国立研究開発法人日本原子力研究開発機構 核燃料サイクル工学研究所
再処理施設に係る廃止措置計画変更認可申請書の一部補正
(令和5年5月31日申請、令和5年8月8日一部補正)の概要について

国立研究開発法人日本原子力研究開発機構 核燃料サイクル工学研究所
再処理施設に係る廃止措置計画変更認可申請書の一部補正について

補正前後比較表

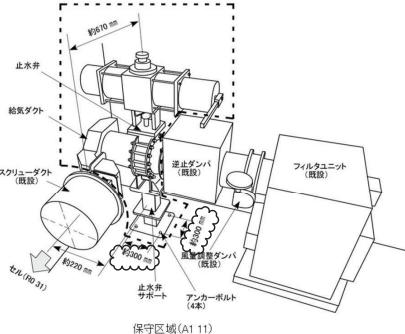
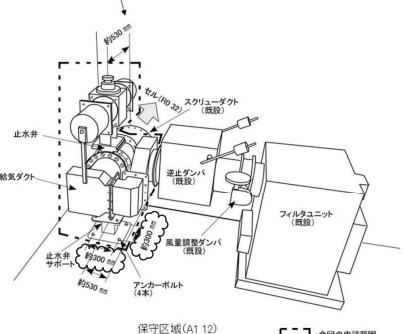
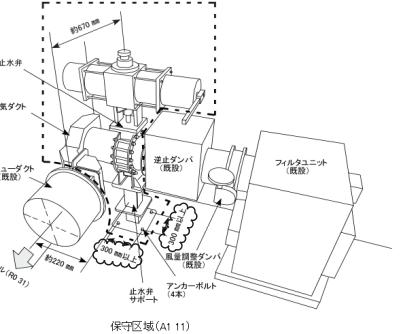
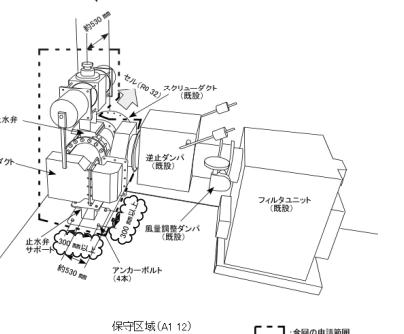
補 正 前	補 正 後	補正理由
<p>廃止措置計画変更認可申請書（令和5年5月31日付け令05原機（再）011）</p>  <p>スラッジ貯蔵場の断面図</p>  <p>止水弁 給気ダクト スクリューダクト(既設) 逆止ダンバ(既設) 直通錫管ダンバ(既設) 止水弁サポート アンカーボルト 保守区域(A1 11)</p>  <p>セル(R0 31) スクリューダクト(既設) 止水弁 給気ダクト 逆止ダンバ(既設) 直通錫管ダンバ(既設) 止水弁サポート アンカーボルト 保守区域(A1 12)</p> <p>【】: 今回の申請範囲</p> <p>別図-1 止水弁等の設置概要</p>	 <p>スラッジ貯蔵場の断面図</p>  <p>止水弁 給気ダクト スクリューダクト(既設) 逆止ダンバ(既設) 直通錫管ダンバ(既設) 止水弁サポート アンカーボルト 保守区域(A1 11)</p>  <p>セル(R0 32) スクリューダクト(既設) 止水弁 給気ダクト 逆止ダンバ(既設) 直通錫管ダンバ(既設) 止水弁サポート アンカーボルト 保守区域(A1 12)</p> <p>【】: 今回の申請範囲</p> <p>別図-1 止水弁等の設置概要</p>	<p>○止水弁サポート用 アンカーボルトの設 置寸法の明確化</p>
